Il Sottoscritto **Giuseppe Fappiano**

Presidente dell'associazione "**Fronte Sannita per la Difesa della Montagna**"

[CP 8072] Progetto per realizzazione di un impianto eolico composto da n. 5 aerogeneratori di potenza 6,8 MW ciascuno, per una potenza complessiva di 34 MW, e delle relative opere di connessione alla RTN, da realizzarsi nel Comune di Castelfranco in Miscano (BN) e Ariano Irpino (AV)

Oggetto: ATTO DI OSSERVAZIONI

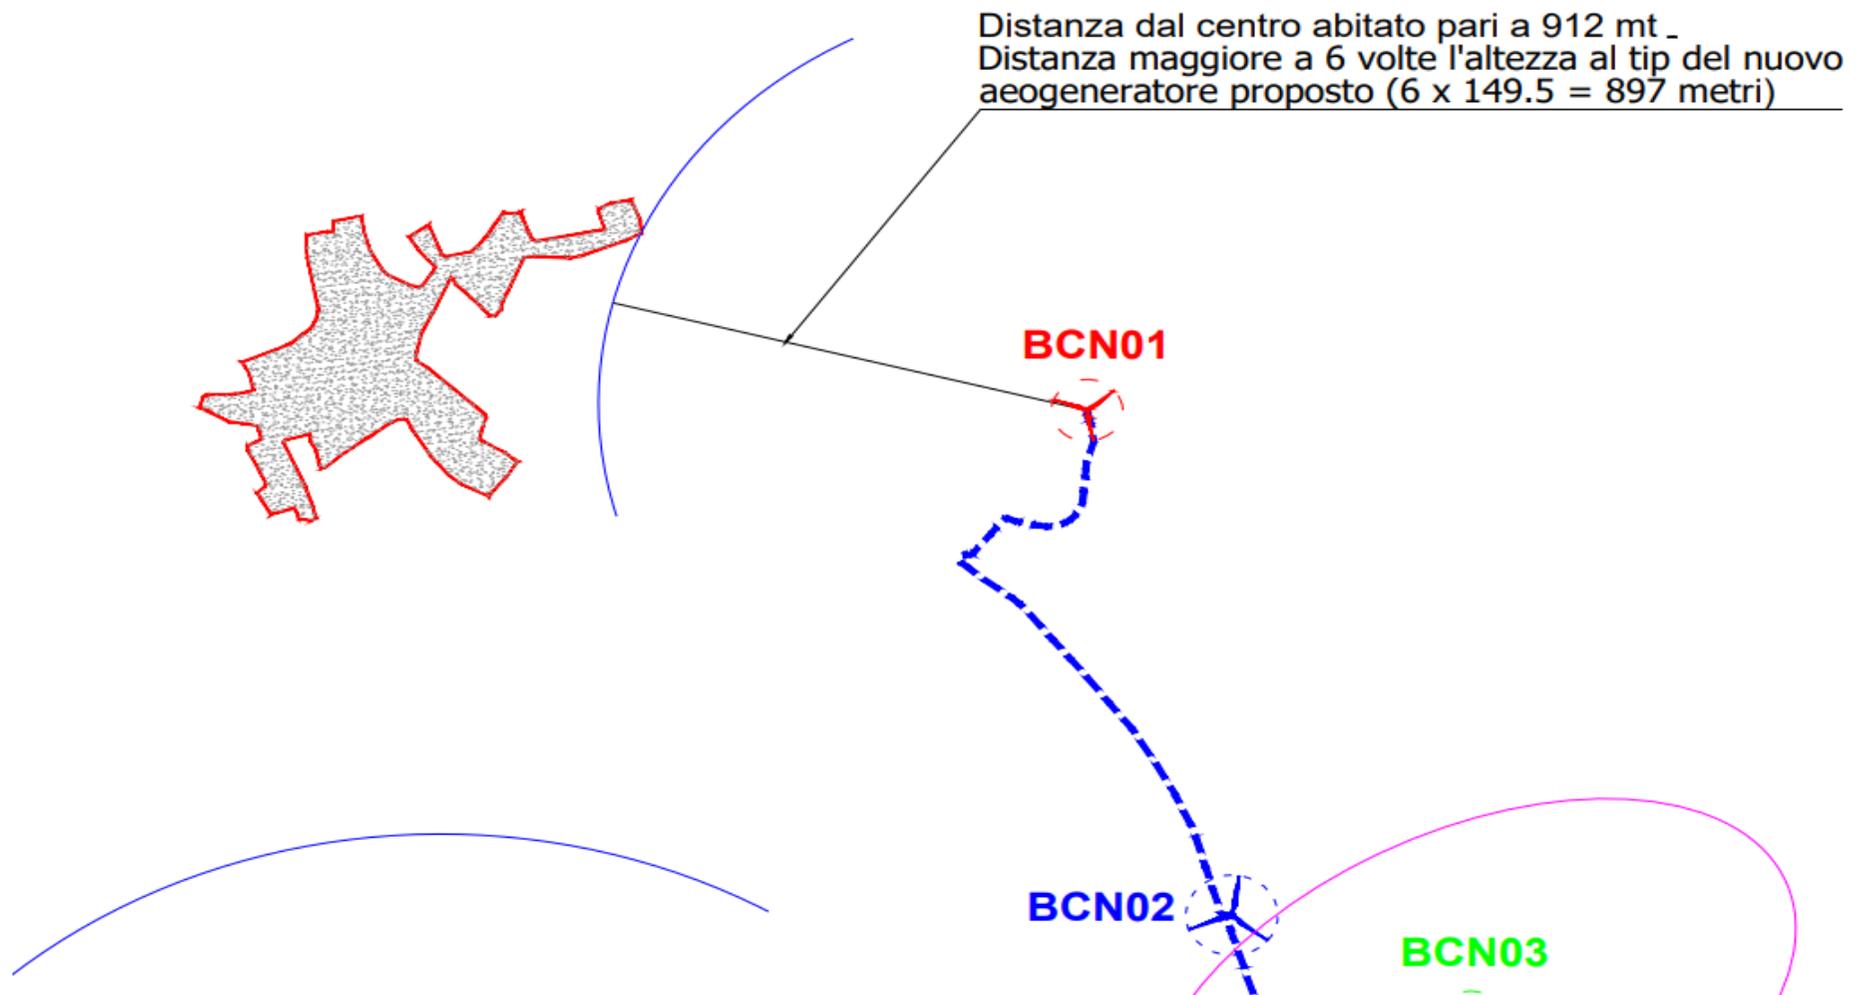
L'allegato Allegato 4 (punti 14.9, 16.3 e 16.5), punto 5.3., lettera n) del Decreto Ministeriale del 10/09/2010 impone una distanza minima di rispetto dai centri abitati pari a 6 volte l'altezza massima dell'aerogeneratore.

L'aerogeneratore BCN 01 è alto complessivamente m. 149,5, pertanto la distanza minima di rispetto dai centri abitati, pari a 6 volte l'altezza dell'aerogeneratore, deve rispettare una distanza minima di m. 897,00.

“Planimetria delle distanze dal centro abitato” della proponente

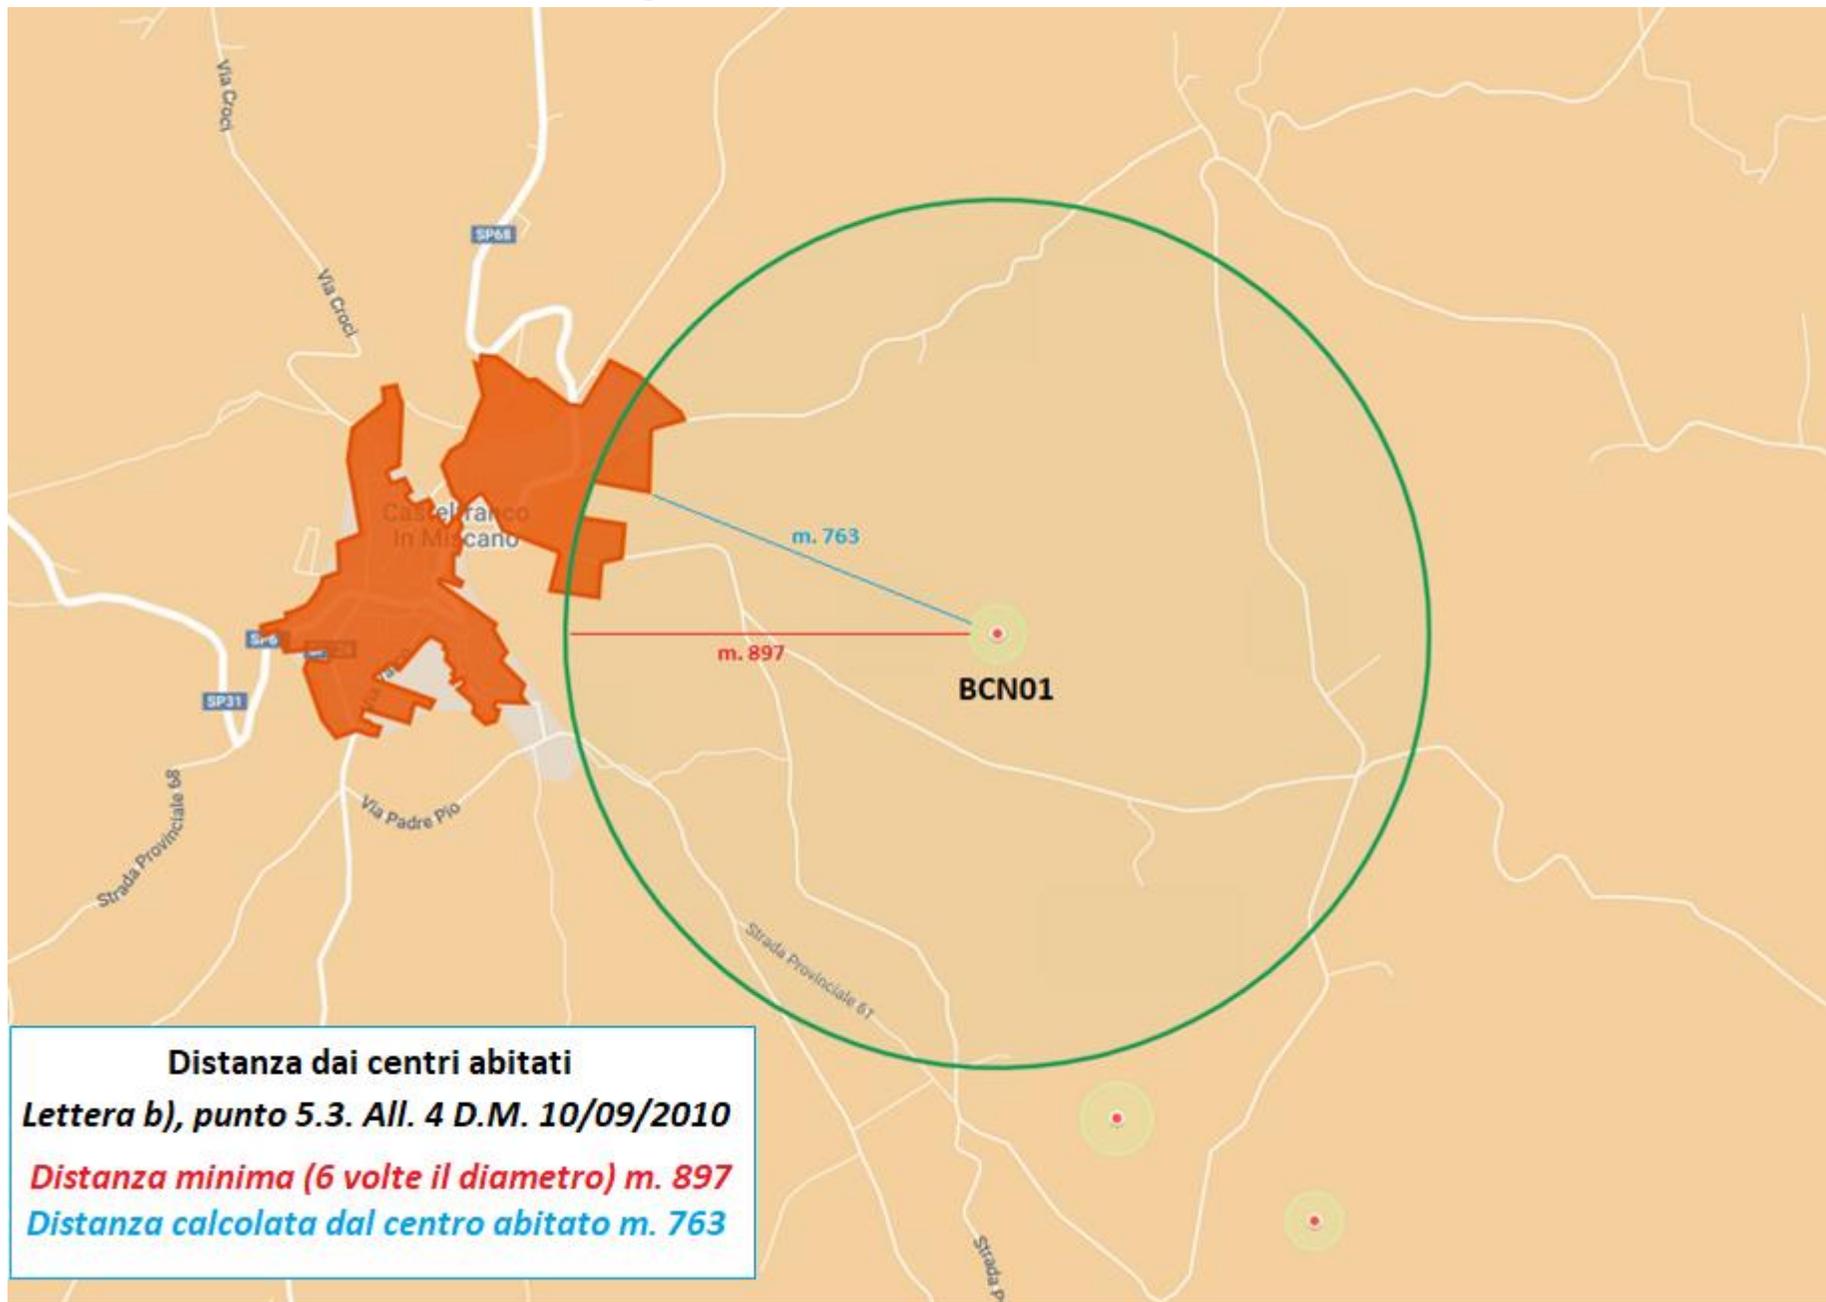
Dallo stralcio è evidente che la società proponente ha disegnato i confini del centro abitato di Castelfranco in Miscano seguendo semplicemente il perimetro delle abitazioni esistenti per dimostrare di aver rispettato le distanze minime previste dal D.M. 10/09/2010 ma omettendo completamente tutta l'area di espansione come definito dal PRG approvato già dal 1985 e che è, a tutti gli effetti "centro abitato".

Inoltre è stato accertato che la società proponente ha inteso misurare la distanza dalla base del sostegno dell'aerogeneratore e non dalla punta più estrema della pala come richiesto dalla Commissione Tecnica PNRR-PNIEC del MISE a tutte le società proponenti.

Si osserva, quindi, che la società ha prodotto una **rappresentazione grafica dei confini del centro abitato diverso dalla realtà e dal perimetro corrispondente al piano di espansione** con l'evidente scopo di dimostrare di aver rispettato le distanze imposte dal D.M. 10/09/2010 quando la realtà è completamente diversa.

Figure 5- Layout dell'impianto

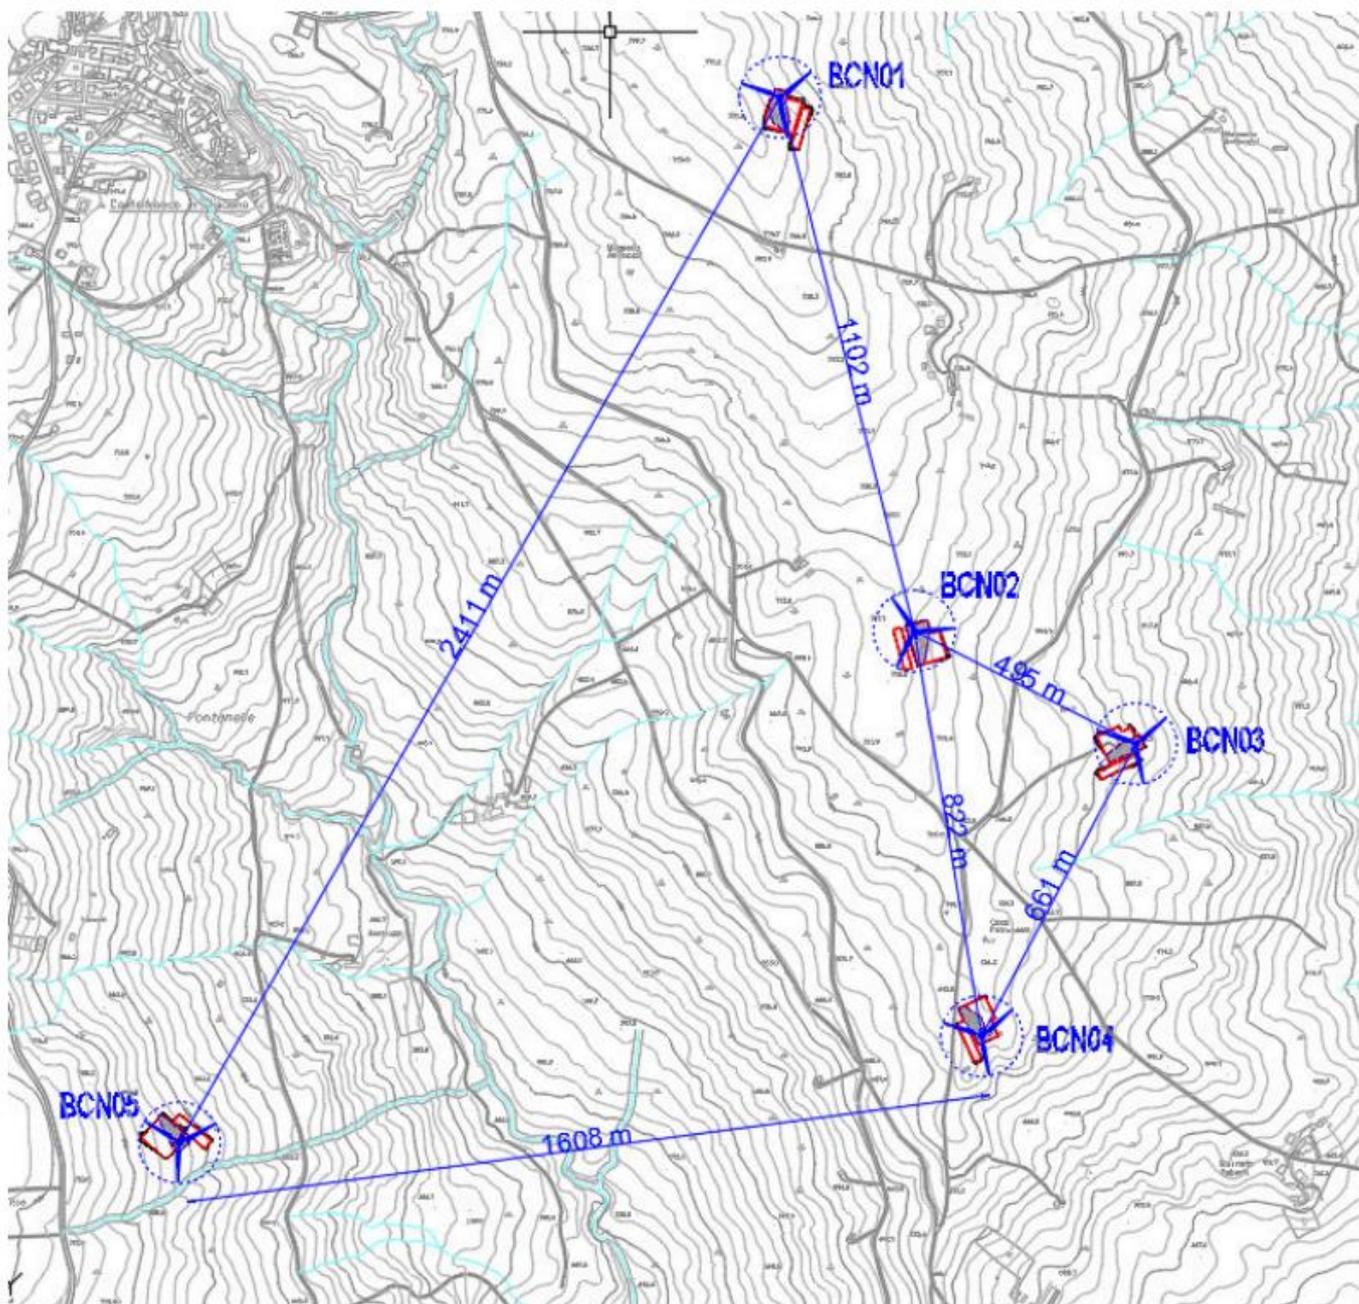
Come è facilmente verificabile dalle misure riportate nell'immagine del layout dell'impianto le distanze sono state calcolate dalla base dei sostegni e non dalla punta estrema della pala come richiesto dalla Commissione Tecnica PNRR-PNIEC.

Il D.M.10/09/2010 prescrive che le distanze previste devono essere quelle "tra le macchine" e non "tra i sostegni",

Diversamente la società proponente, come detto in precedenza, ha ritenuto misurare le distanze dalla base dei sostegni e non, come richiesto dalla legge **“dai punti più vicini tra le macchine”**

Figura 4.1, in cui è evidente la bi-direzionalità marcata della rosa dei venti.

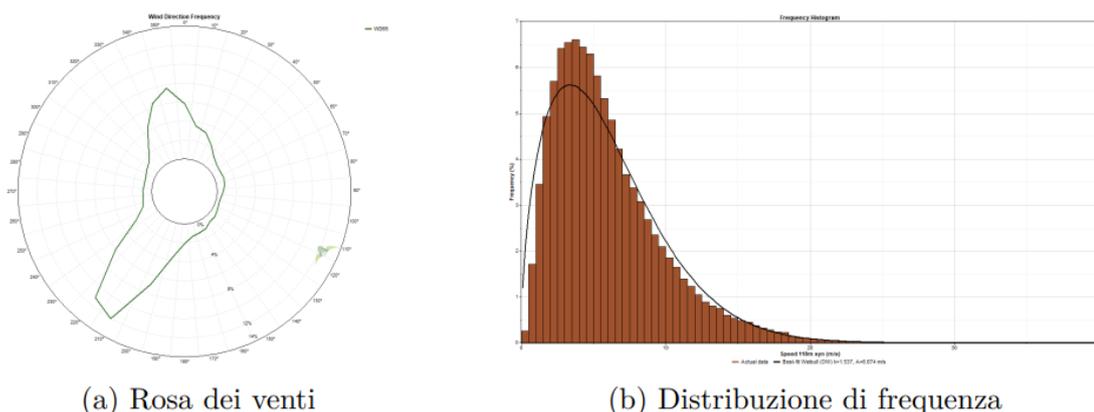
Quindi i venti prevalenti provengono da NORD e da SUD-OVEST possiamo verificare se le distanze minime richieste dal D.M. 10/09/2010 fossero state rispettate come dichiarato dalla stessa a pag 15 e 16 della Relazione Generale

Ricostruzione dell'impianto della DMA Lucera s.r.l. con le distanze calcolate secondo quanto previsto dalla lettera n) punto 3.2. dell'Allegato 4 del D.M., 10/09/2010

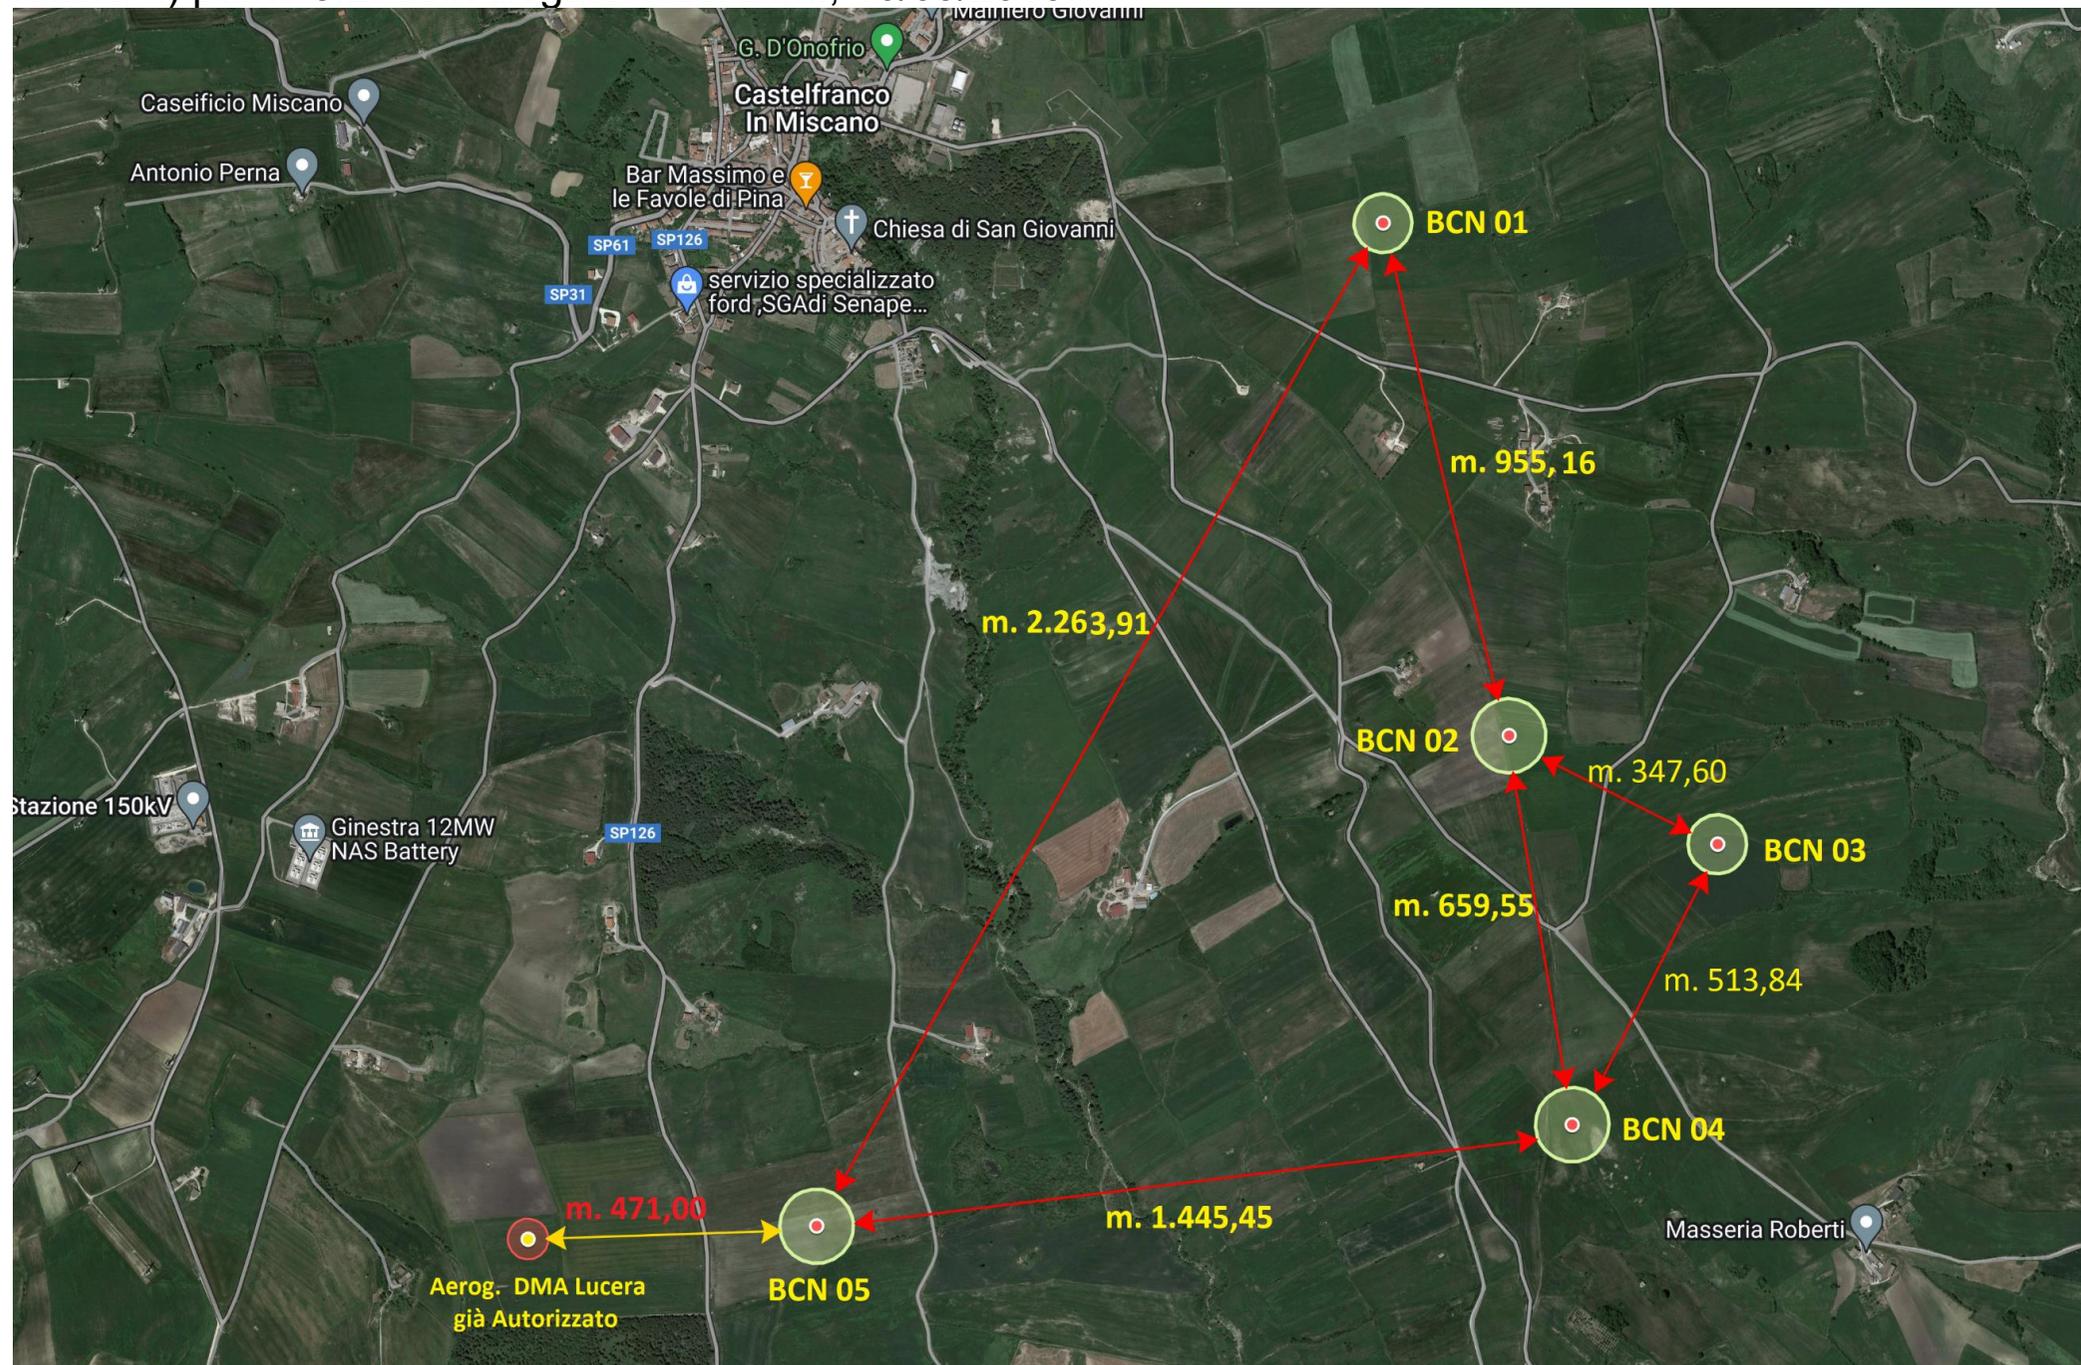
E' da segnalare, inoltre, che alla distanza di **m. 484,15** è presente un aerogeneratore di un impianto eolico formato da n° 2 macchine della potenza di 3 Mw, altezza al mozzo m. 100 con diametro del rotore di m. 90, autorizzate alla società **ETS Energy & Technical Service S.r.l.** con D.D. n. 527 del 10/12/2019 e volturata alla società **DMA Lucera s.r.l.** con D.D. n. 96 del 19/07/2022 aerogeneratore della potenza di 3 Mw, non ancora installato.

Il posizionamento dell'aerogeneratore interferente risulta essere distante **m. 484,15** dall'aerogeneratore BCN 05, quindi ad una distanza inferiore a 3 volte il diametro (m. 489) dello stesso BCN05
